改善箇所説明図

改善の内容

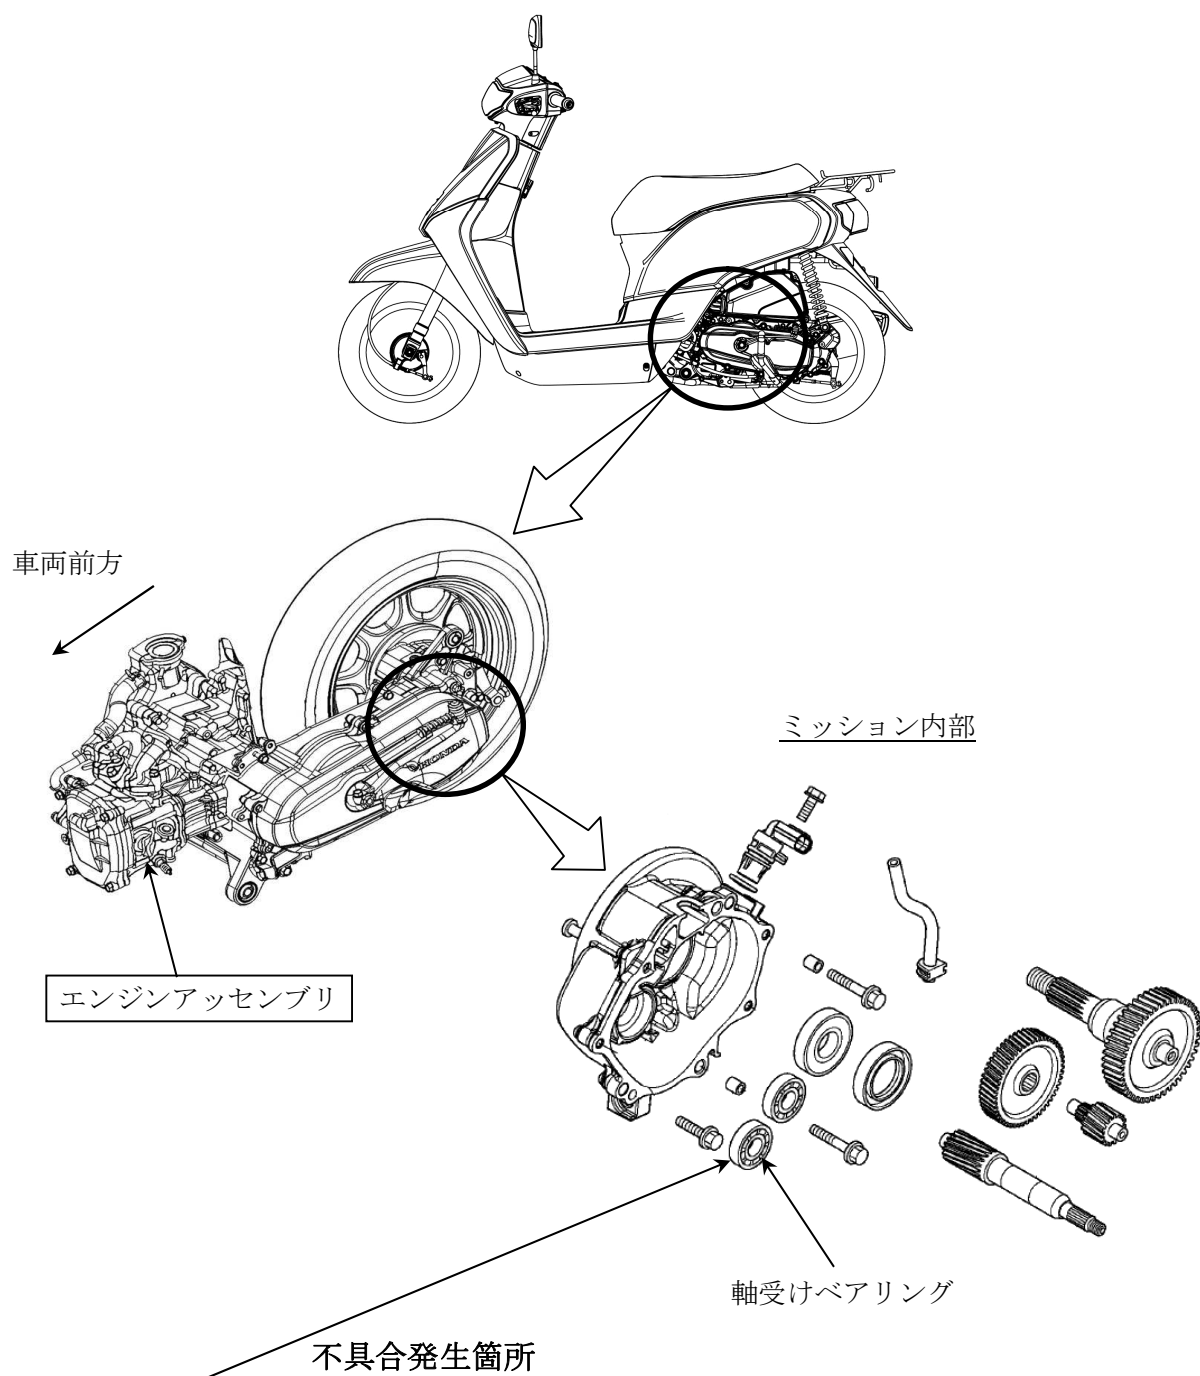
エンジンの管理方法が不適切なため、エンジンオイル及びミッションオイルまたは、ミッションオイルが注入されていないものがある。そのため、そのままの状態で使用を続けると、エンジンオイルが未注入の場合、エンジンが焼き付き、走行不能となる。ミッションオイルが未注入の場合、ミッション内部の軸受けベアリングが破損し、走行不能となるおそれがある。

全車両、エンジンアッセンブリを新品と交換する。

注： は交換部品を示す。

識別：エンジン番号付近に白色ペイントを塗布する。
